Plan 1925 - Detaljregulering for Gneiskvartalet - Fiolvegen/Kløvervegen – til endelig vedtak

Detaljreguleringsplan 1925 – Detaljregulering for Gneiskvartalet – Fiolvegen/Kløvervegen, gbnr 118/905 m.fl., med plankart og planbestemmelser av henholdsvis 28.02.2021 og 19.03.2021, vedtas.

**05
Vurdering
av
merknader**

Illustrasjon 1 Høydesnitt av ny bebyggelse med inntegnet høyde av eksisterende bebyggelse. Den gule streken er regulert byggehøyde (for større illustrasjon se vedlegg A-40-00-01 – Høydesnitt med hinderflate)

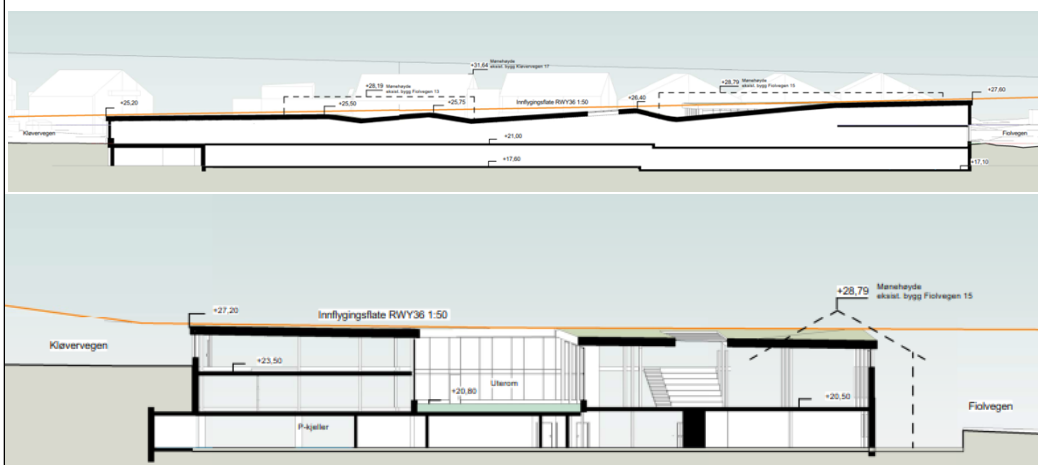
2. Det vises til at det i plankart er angitt en makshøyde på 29,75 og at det i planbeskrivelsen står: «For å kunne utnytte mest mulig av utbyggingspotensialet er reguleringsplanens plankart utstyrt med maksimale kotehøyder for enkeltpunkter i plankartet, og med bestemmelsesområder som spesifiserer til de ulike stigningsforholdene til innflygningsflate og sideflate. Bestemmelsene sikrer at maksimal høyde uansett skal holdes innenfor restriksjonsplanen, og godkjennes av Avinor i rammesøknad.» Dette tolkes som at makshøyde for hele planområdet er c+29,75.

Det ønskes at høyden må komme klart fram av planmaterialet og at kotehøyde for de ulike tomtene burde vurderes individuelt.

Den nye bygningsmassen vil endre karakteren for hele området, og vil ha direkte påvirkning og innsyn inn i våre boliger. Vi mener derfor at nye bygget må plasseres lenger inn på tomten i det sørvestlige hjørnet, eller at man reduserer maks byggehøyde på eiendommen 118/905 betydelig.

Plankartet viser en kotehøyde på c+29,75 lengst nordøst i planområdet. Denne kotehøyden gjelder bare for dette punkt og er ikke makshøyden for hele planområdet. Byggehøyden reguleres i bestemmelsene knyttet til #1-2 og følger Avinors høyderestriksjoner.

#1: Forholdet mellom de maksimale høyder skal være 1:50. Helning fra topp sør mot bunn nord. Maksimale høyder skal holdes innenfor restriksjonsplanen for Tromsø lufthavn (ENTC-P-08).

#2: Forholdet mellom de maksimale høyder skal være 1:7. Helning fra topp sør mot bunn nord og topp øst mot bunn vest. Maksimale høyder skal holdes innenfor restriksjonsplanen for Tromsø lufthavn (ENTC-P-08).

Illustrasjonen nedenfor viser høydesnitt for nye bebyggelse samt høydene for eksisterende bebyggelse i Fiolvegen. Illustrasjonen viser at ny bebyggelse vil bli lavere enn eksisterende bebyggelse på eiendommene 118/905 og 118/906.
